令和元年 10 月 2 日
原子力エネルギー協議会

「原子力規制検査における個別事項の重要度評価プロセスに関するガイド（核物質防護用）」に対する事業者意見について

令和元年 9 月 24 日の面談において事前提示いただいた「原子力規制検査における個別事項の重要度評価プロセスに関するガイド（核物質防護用）」（以下、「核物質防護 SDP」という。）に対する事業者意見を以下に示す。

図1 Unattended Opening Significance Determination Process Flowchart

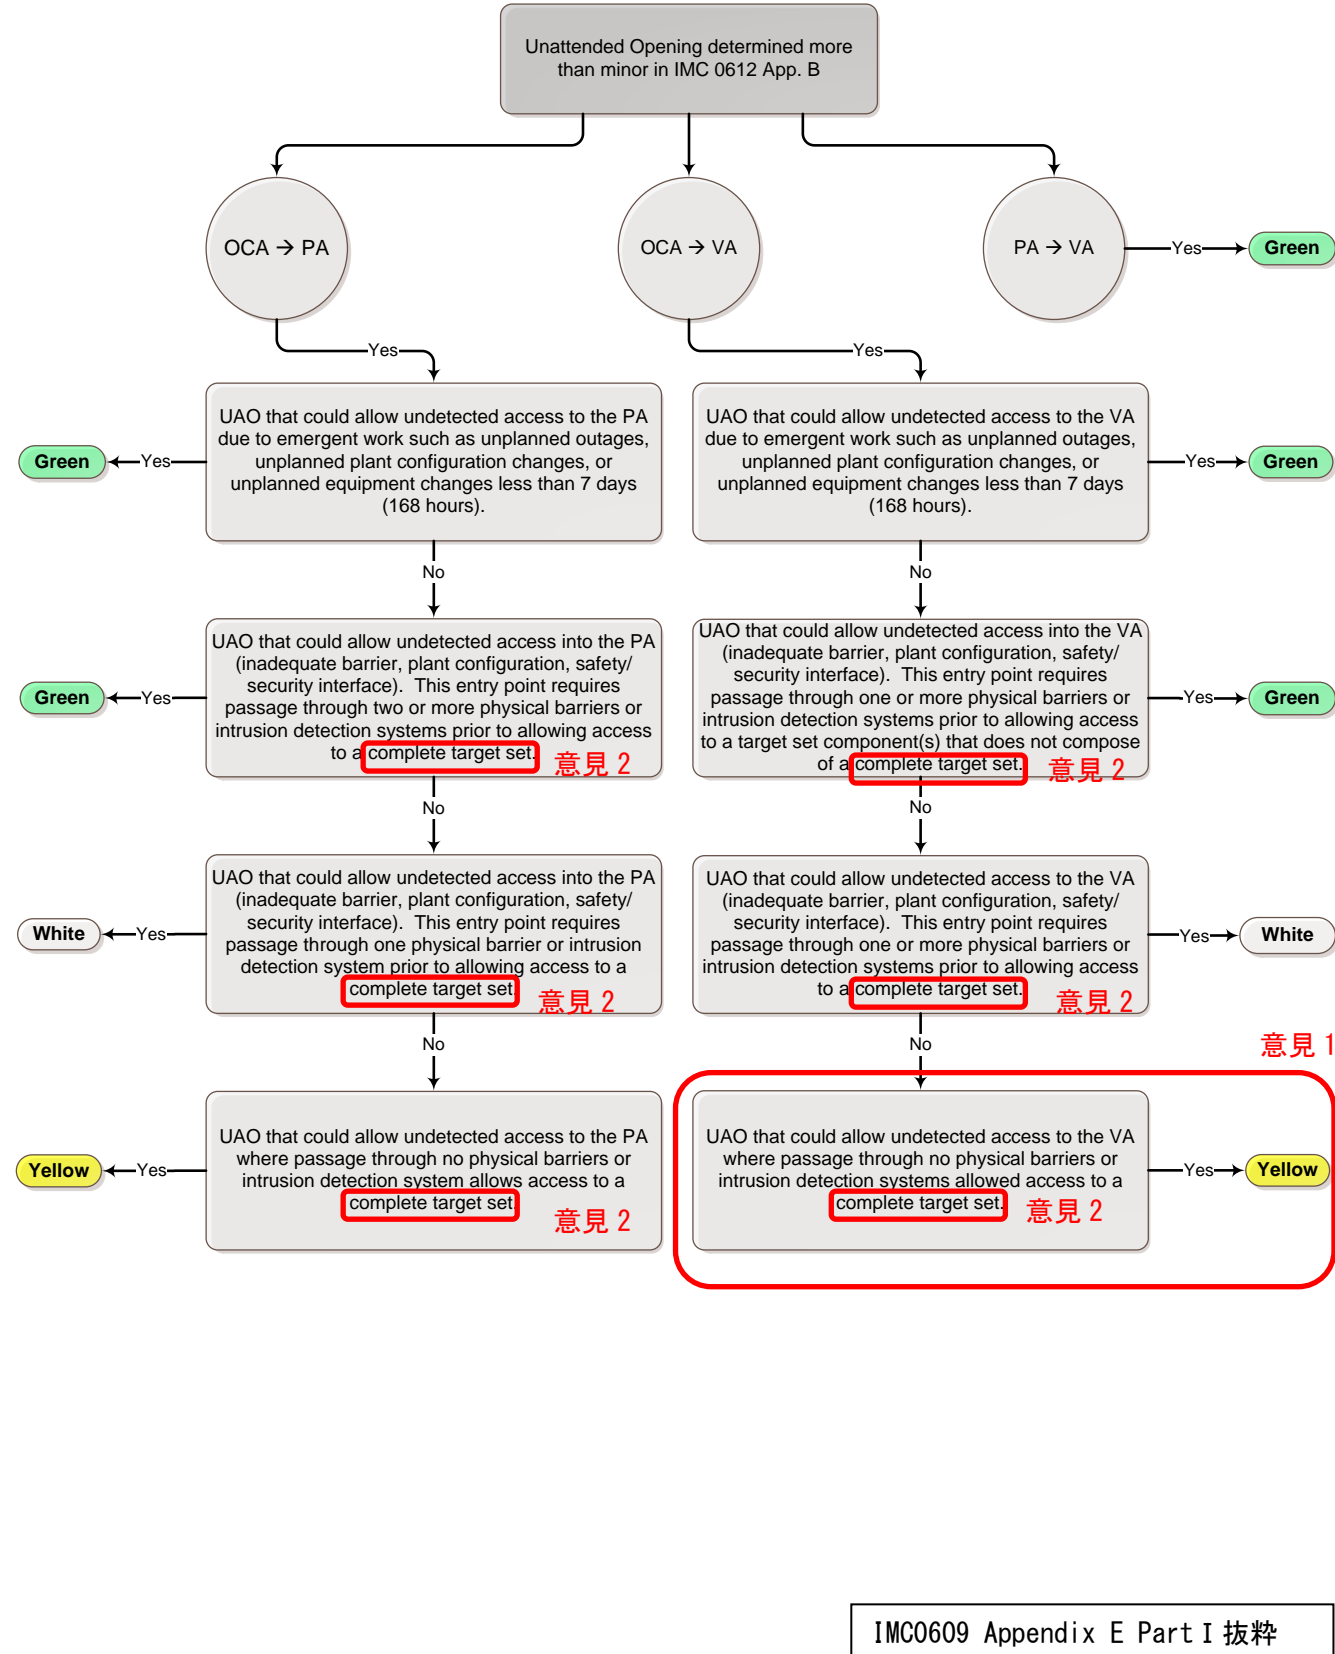
米国の SDP（IMC0609 Appendix E Part I）では、図 1 のとおり、管理されていない開口部から検知されることなく VA（Vital Area）に不法行為企図者が立ち入ることができ、全ターゲットセット（注1）に到達するまでに物理的障壁や侵入検知システムが全くない状態が確認された場合は、「黄」となっている。これは、管理されていない開口部によって、不法行為企図者が検知されることなく、全ターゲットセットに到達できる状態にはあったものの、不法行為企図者がその状態に気づき、全ターゲットセットの破壊が完了しないと炉心損傷や使用済燃料の露出は発生しないことから、核物質防護の監視領域の目的に与える影響の程度は、「黄」が妥当と判断されたものと認識している。

米国の SDP では、図 1 のとおり、「全ターゲットセット」と記載されており、炉心損傷や使用済燃料の露出を発生するために破壊が必要な一連の機器全てとなっている。

図2 管理されていない開口部に関する重要度評価フロー図

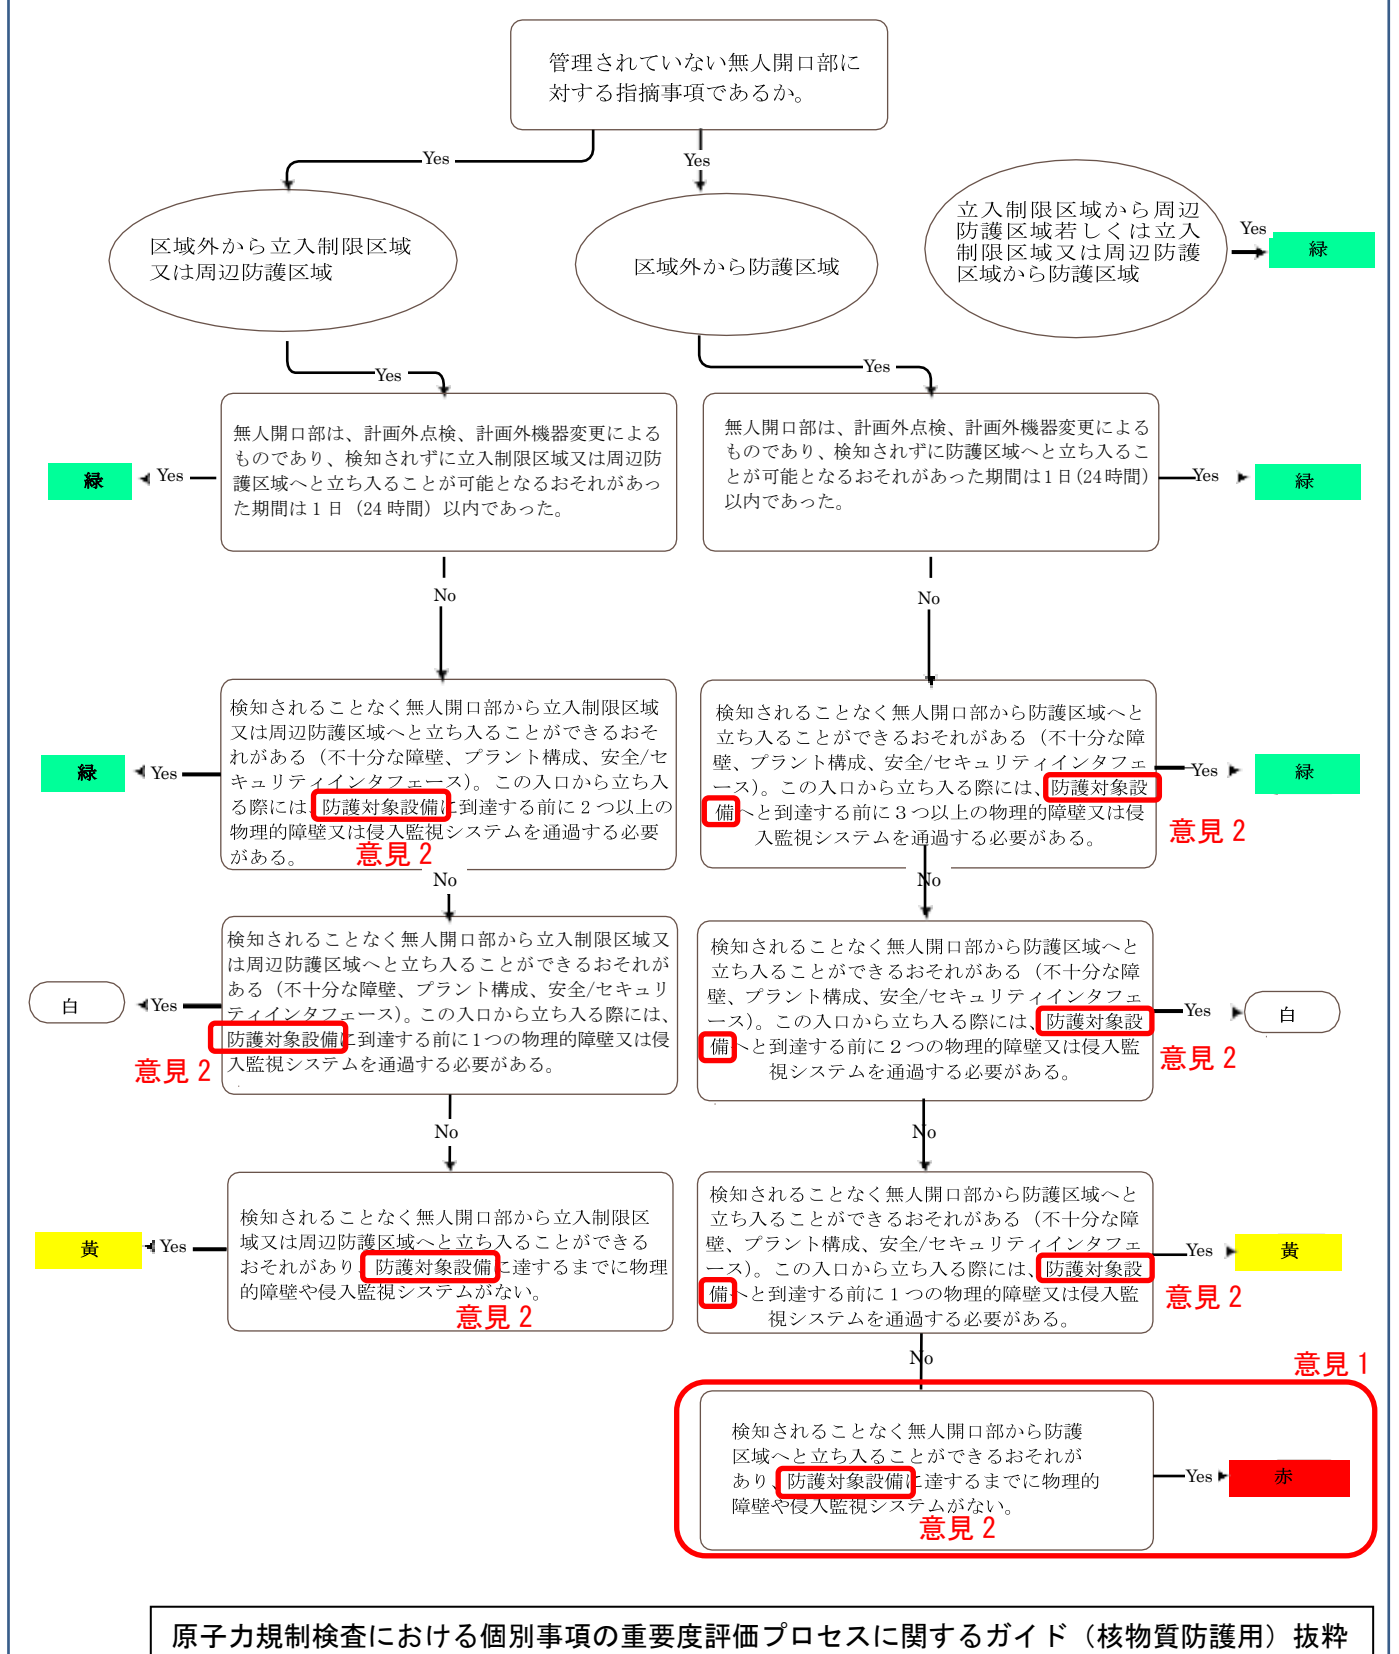
一方、核物質防護 SDP では、図 2 のとおり、管理されていない開口部から検知されることなく防護区域に不法行為企図者が立ち入ることができ、防護対象設備（注 2）に到達するまでに物理的障壁や侵入検知システムが全くない場合は、米国より一段高い「赤」となっている。管理されていない開口部により、不法行為企図者が検知されることなく防護対象設備に到達できる状態にはあったものの、直ちに炉心損傷や使用済燃料の露出が発生するものではないことから、米国と同様、「黄」に変更すべきである。

一方、核物質防護 SDP では、不法行為企図者の到達対象を防護対象設備とされており、対象が単一なのか一連の機器全てなのか不明確である。単一の防護対象設備を破壊しても、炉心損傷や使用済燃料の露出は発生しないため、米国と同様、炉心損傷や使用済燃料の露出を発生するために破壊が必要な一連の機器であることが分かるように見直すべきである。

図3 Decision Tree for Unsecured Safeguards Information

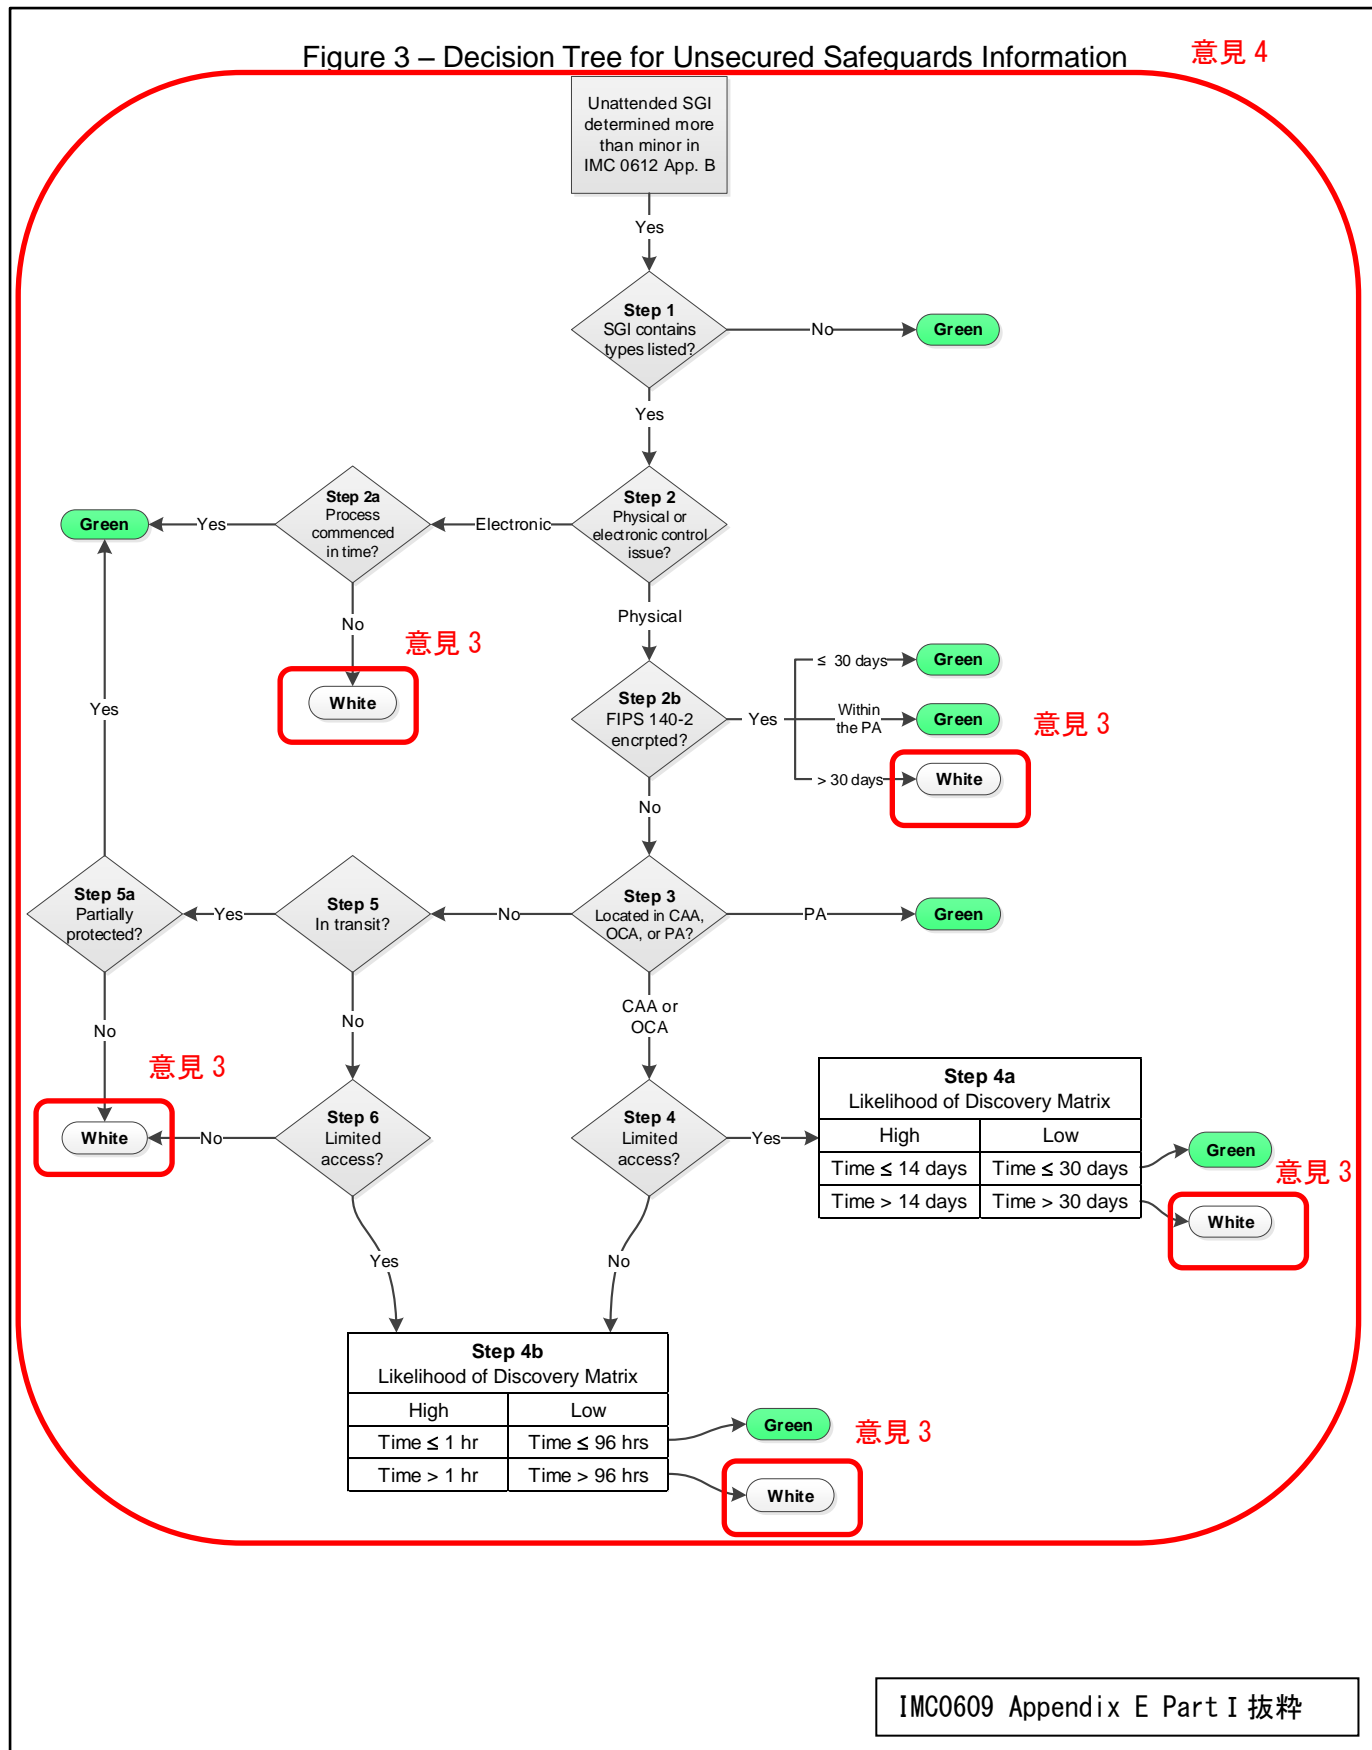
米国のSDPでは、図3のとおり、Safeguards Information（日本における核物質防護情報）を紛失した場合、最大「白」の評価となる。管理されていない開口部によって、不法行為企図者が検知されることなく、全ターゲットセットに到達できる状態を「黄」と設定されていることを考えると、Safeguards Informationを紛失した場合は、明らかにその状態よりも重要度は低いと考えられるため、「白」が設定されたものと認識している。

米国のSDPでは、Safeguards Informationが「どこで」、「どの程度の期間」、「どのような状態」で紛失したかが考慮されている。例えば、Safeguards Informationを紛失した場合であっても、短時間であれば「緑」と評価されるなど、核物質防護に与える影響の程度に応じて重要度が決定されるフローになっている。

図4 核物質防護情報の管理に関する重要度評価のフロー図

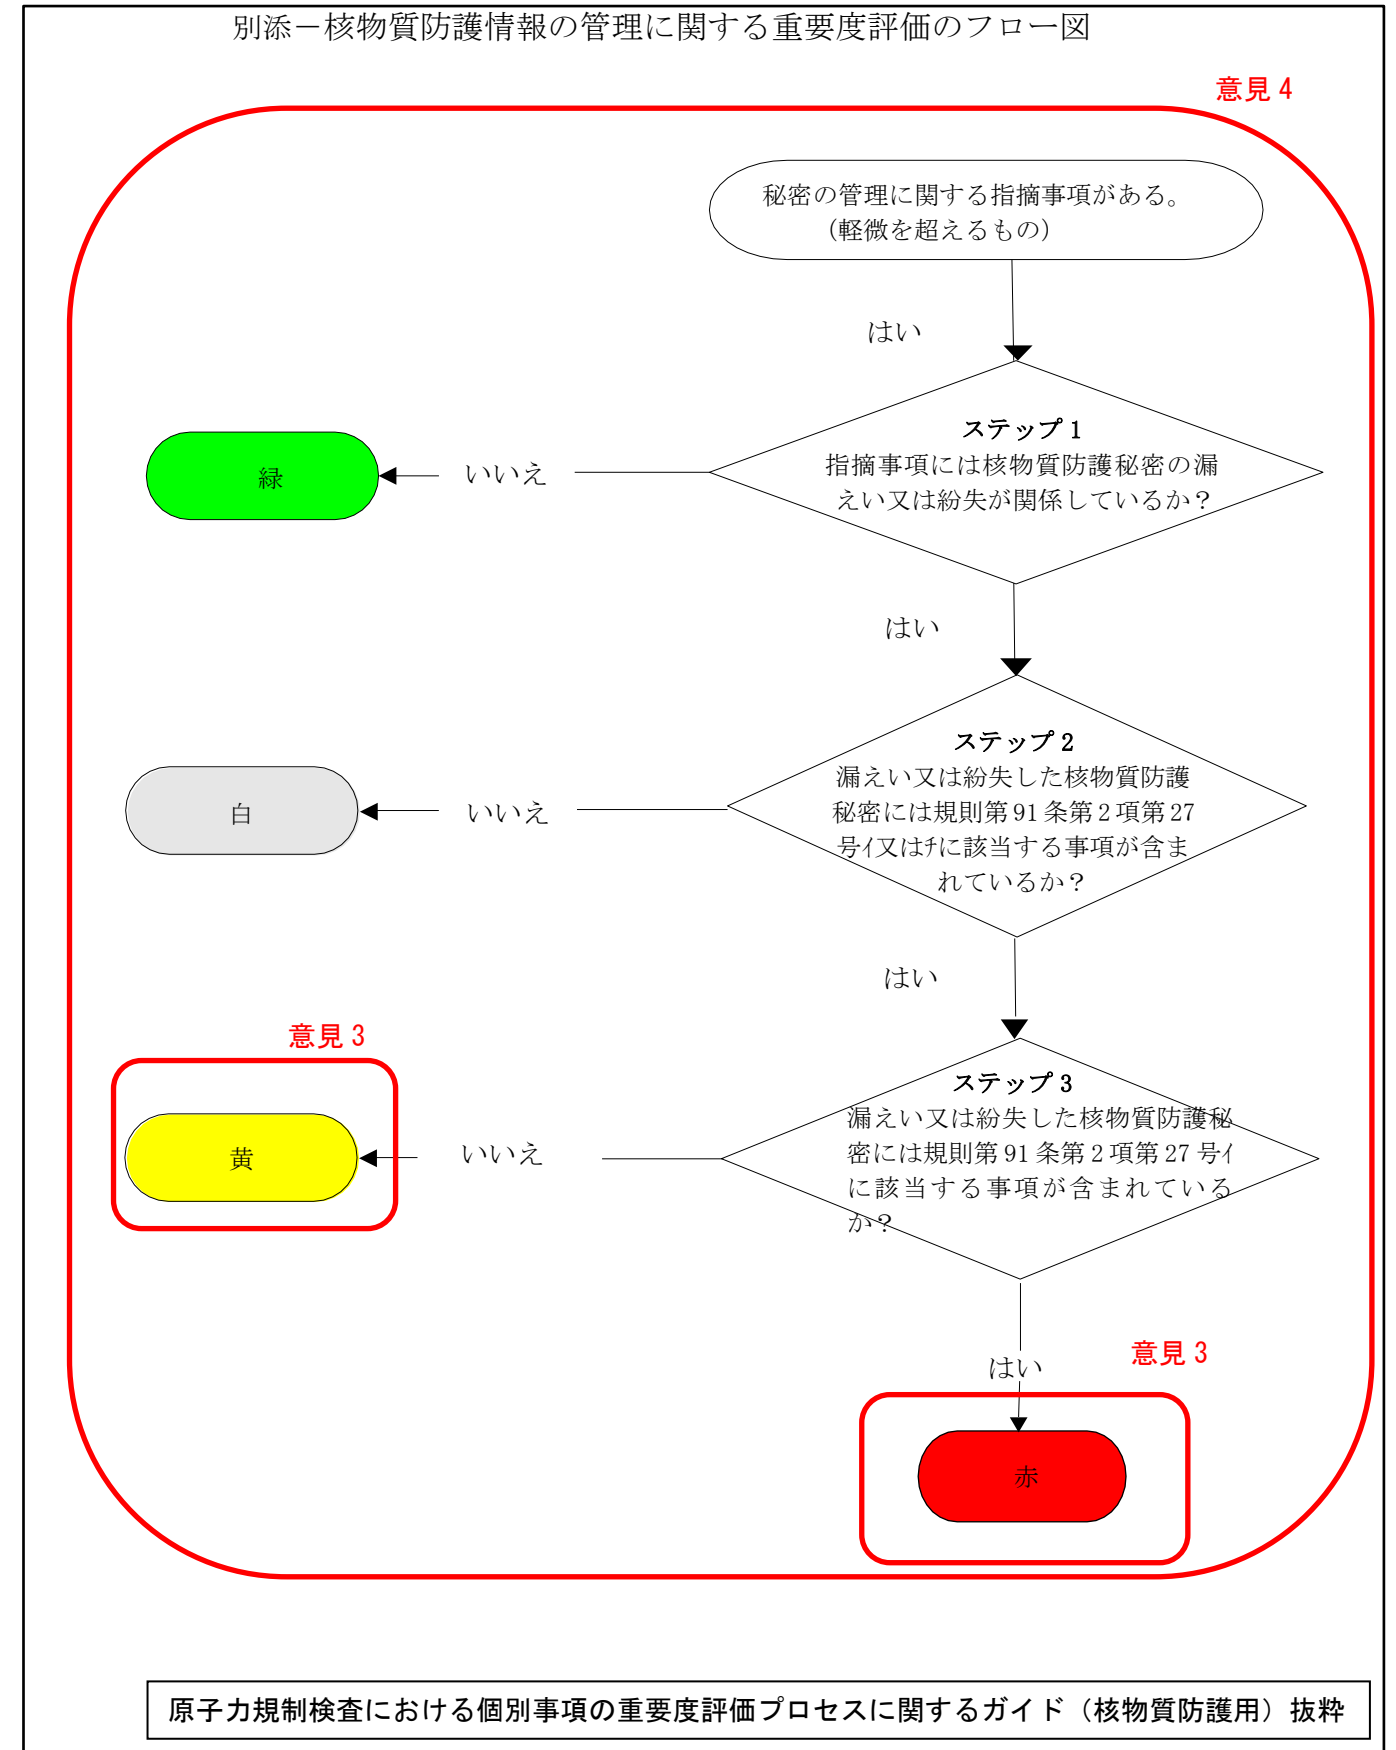
一方、核物質防護SDPでは、図4のとおり、DBT（設計基礎脅威：Design Bases Threat）を紛失した場合、「赤」と評価されることになっており、附属書1において特定核燃料物質（区分Ⅰ）が所在不明になった場合と重要度は同じとされている。

DBTはNRAにて極秘文書に指定されており、受領後は事業者として厳格な管理を実施する。一方、DBTはPPシステムを設計する上での基礎となる脅威の前提条件が記載されたものであり、DBTを紛失した場合においても、防護対策の情報が漏えいしたものではなく、防護措置が喪失するものではない。また、仮に不法行為企図者がDBTを入手したとしても、防護措置に係る記載はないため、妨害破壊行為や特定核燃料物質の盗取に直接的に役立つものではない。

したがって、特定核燃料物質（区分Ⅰ）が所在不明になった場合とDBTを紛失した場合の影響度が同じとは考えにくいことから、指摘事項の重要度は核物質防護の監視領域の目的に与える影響の程度に応じたものに見直すべきである。重要度を見直すにあたっては、管理されていない開口部によって、不法行為企図者が検知されることなく、全ターゲットセットに到達できる状態よりも明らかに影響の程度は小さいと考えられるため、米国と同様、最大でも「白」とすべきである。

一方、核物質防護SDPでは、「どこで」、「どの程度の期間」、「どのような状態」で紛失したのかといった要素は考慮されていない。発電所内で短時間核物質防護情報を紛失したケースと発電所外で長時間核物質防護情報を紛失したケースでは、核物質防護に与える影響の程度は異なると考えられるが、図4のフローではこれらが同一として扱われることになっている。米国と同様、核物質防護に与える影響の程度に応じて重要度を決定するフローに見直すべきである。
